Argir hin 12. september 2022
Málsnr.: 21/01192-37
Tykkara málsnr.:
Málsviðgeri: Suni Petersen

Góðkenning av árin smeting fyrri pumpuverk hjá SEV í Vestmanna

Hesi smáøkini síggjast á myndini niðanfyrri.

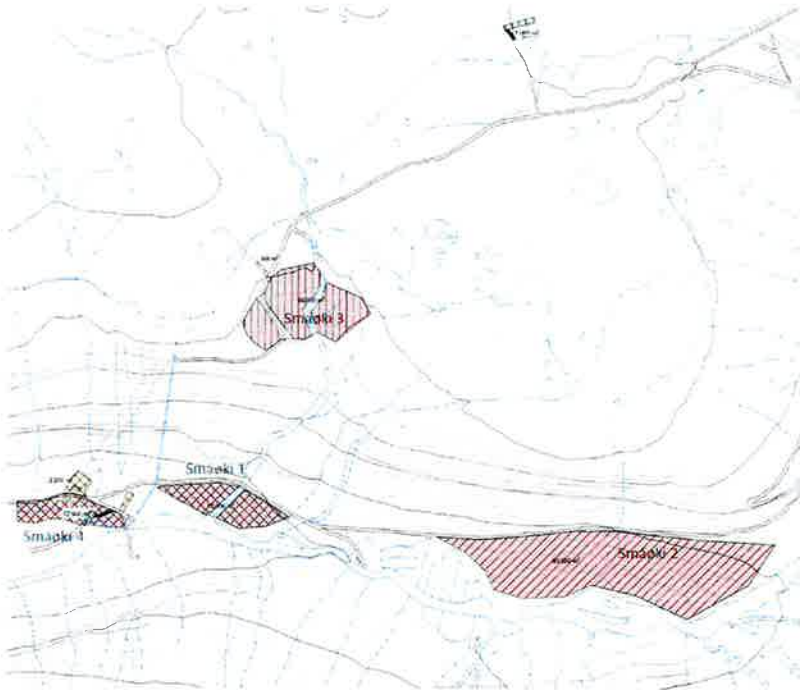
Í smáæki 1 í Heygadali eru vátlendi við vátlendisvøkstri. Eisini eru skrásett vátlendissløg av bæði plantum og klukkum í smáæki 1 og 2.

Mett verður, at áímar gjøgnum og upp at teimum økjum, har grót verður fyllt, verða ávirkaðar av grótinum og moldini, sum verður lögð oman á grótið. Sannlíkt er, at mold og móguliga grót við kann verða skolað burtur, tá áarføri er. Tí heldur Umhvørvisstovan, at øki til grótgoymslur ikki eiga at vera ov nær áum.

- 7.3 Vega- og grevstrararbeiði o.l. skal gerast soleiðis, at natúrliga vatnrensið í haganum verður ávirkað minst móguligt.
- 7.4 SEV skal í størst móguligan mun lata vera við at fylla grót nærhendis áum. Grótfylla skal í minsta lagi vera 10 metrar frá árbakkum. Fyri at verja vátlendi í smáøkjum 1 og 2, skal grótfyllan vera í minsta lagi 20 metrar frá árbakkanum. SEV sendir, áðrenn arbeiði byrjar, Umhvørvisstovuni eina ætlan um, hvussu farið verður fram fyri at verja áímar.
